回路図
Circuit Diagram

IMAI ELECTRIC CO., LTD. JAPAN	設計 Designed Date 14.02.26	品名 Description 单相乾式複巻変圧器 Dry-type Insulation Transformer		材料 Material	表面処理 Finish	摘要 Remarks
	作図 Designed M.Fujitaka	承認 Approved N.Marukai	単位 Unit mm	尺度 Scale	型名 Model TBL-4000-14	
	今井電機株式会社				図番 Dwg.No. STBL4000Q14-V2

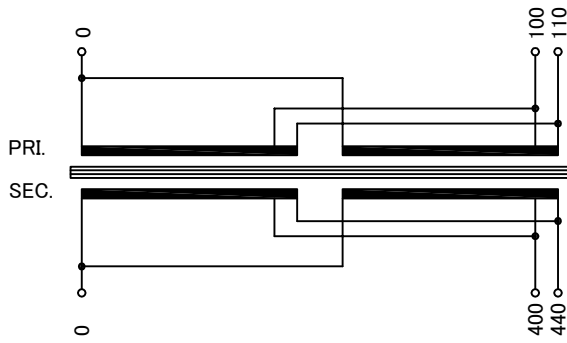
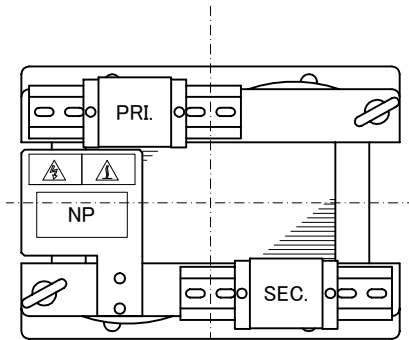
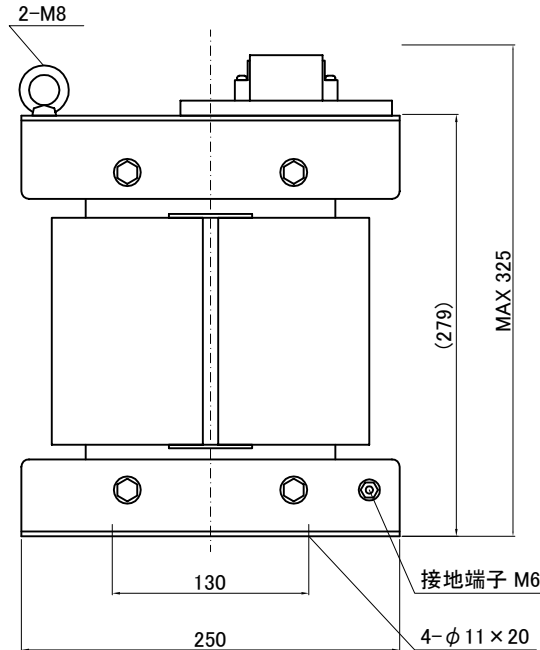
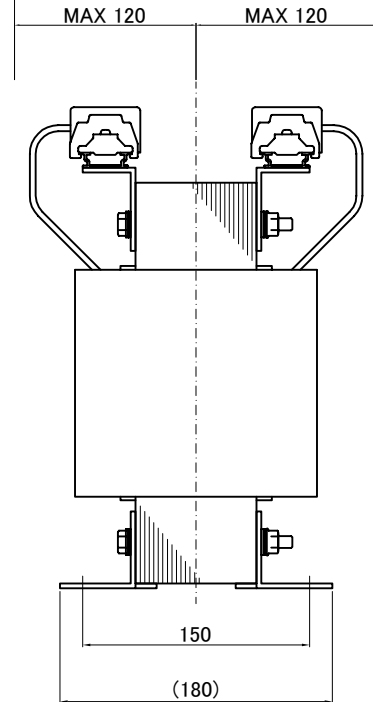
訂正者 Designed N.Marukai	訂正事項 Content 2次電流表記変更(9.09→10)	訂正日 Date 17.04.06	訂正記号 Rev. No. 5	訂正者 Designed N.Marukai	訂正事項 Content 規格変更に伴い耐圧試験値変更(2.5kV→4kV)	訂正日 Date 17.04.06	訂正記号 Rev. No. 3	訂正者 Designed N.Marukai	訂正事項 Content 規格JEM 1333廃止に伴い規格変更	訂正日 Date 17.04.06	訂正記号 Rev. No. 1
改番 Ver. V2				改番 Ver. V2	訂正事項 Content 定格電圧、全容量タップ電圧記号追加(R、F)	訂正日 Date 17.04.06	訂正記号 Rev. No. 4	改番 Ver. V2	訂正事項 Content 規格変更に伴い耐熱クラス変更(B→F)	訂正日 Date 17.04.06	訂正記号 Rev. No. 2

仕様 Specification	
定格 Rating	Cont.
容量 Capacity	4kVA
相数 Phase	1φ
周波数 Frequency	50/60Hz
一次電圧 Primary Volt.	R100/F110V
二次電圧 Secondary Volt.	R400/F440V
二次電流 Secondary Curr.	10A
耐熱クラス Class	F
質量 Mass	33kg
絶縁抵抗 Insulation Resistance	
P-E P-S S-E	
100MΩ Min. at DC1000V	
絶縁耐圧 Dielectric Withstand Volt.	
P-E	AC 60Hz 2.0kV / 1min.
P-S S-E	AC 60Hz 4.0kV / 1min.
準拠規格 Standard	
JEC-2200-2014
